Danmarks Naturfredningsforening-Syddjurs

vurdering af solcelle- og vindmøllepark mellem Voldum og Halling

Sammenfatning af DN-Syddjurs kommentarer om natur, biodiversitet, bilag IV-arter og landskabelige værdier

Lokalisering i MARS – tilnærmet indtegning

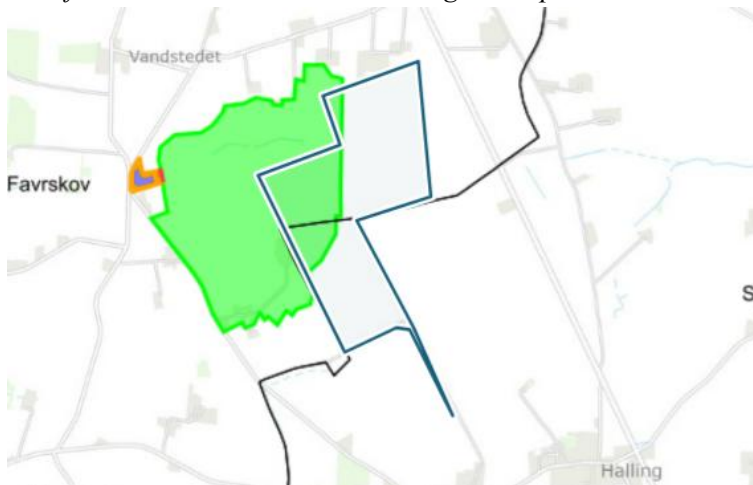
Den præcise størrelse af det areal som vil blive anvendt til solcellepark og vindmøller fremgår ikke klart. Ansøgningen anfører dog et areal på ca. 190 ha, hvoraf 122 ha forventes dækket af solceller. Hvorledes dette tal passer sammen med de ovenfor oplyste antal hektar for den del, der planlægges anlagt i Syddjurs Kommune, fremgår ikke.

Der fremlægges ikke visualisering af landskabsmæssig eksponering af solcellerne.

Afbryd alle dræn på marken

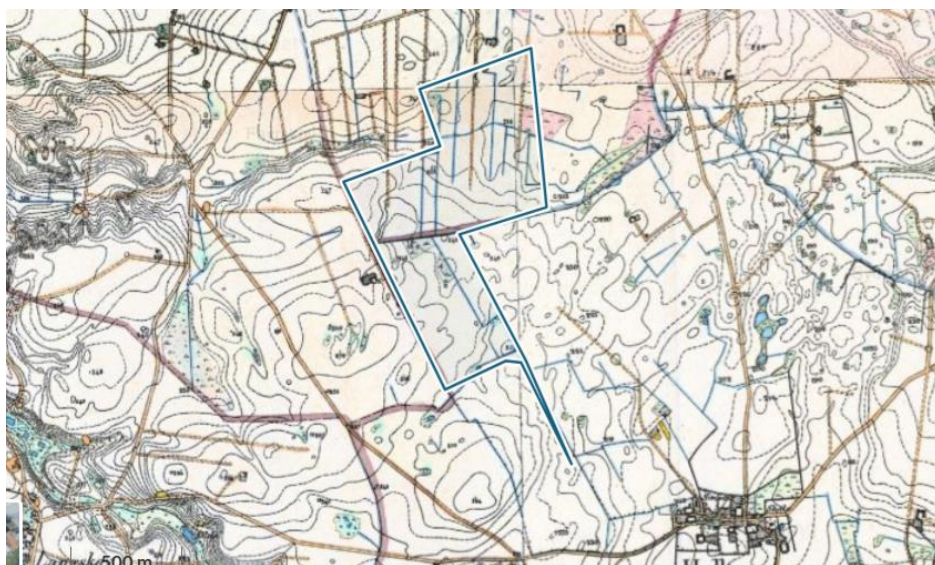
Ansøgningen viser et større område i den nordlige del af solcellearealet med en blå signatur, der synes at angive, at området har lavbundskarakter eller højtliggende grundvand. I ansøgningen er det omtalt som en lokal lavning. Dette areal falder sammen med et område med kraftig dræning ifølge de høje og lave målebordsblade. Det bør derfor overvejes, om dette område kunne retableres som et egentlig vådlagt område ved fjernelse af drænrør eller kanaler. Et sådant vådlagt område vil spille godt sammen med de randzoner, hvor der i ansøgningen påtænkes etableret *naturtyper som enge – tilpasset områdets karakter og økologiske potentiale*.

BeGreen angiver i en tilsvarende ansøgning om solcellepark ved Halling Bæk, at solceller ikke påvirkes negativt af oversvømmelse. Det skulle derfor være muligt at bevare eller retablere et tidvist vådlagt område under solcellerne til gavn for udvikling og styrkelse af biodiversiteten på arealet i samspil med de omtalte randzoner. DN-Syddjurs foreslår derfor, at ansøgningens forslag om, at der kan indarbejdes naturtiltag under panelerne i denne lokale lavning, virkeliggøres ved vådlægning og fjernelse af drænrør eller drækanaler.
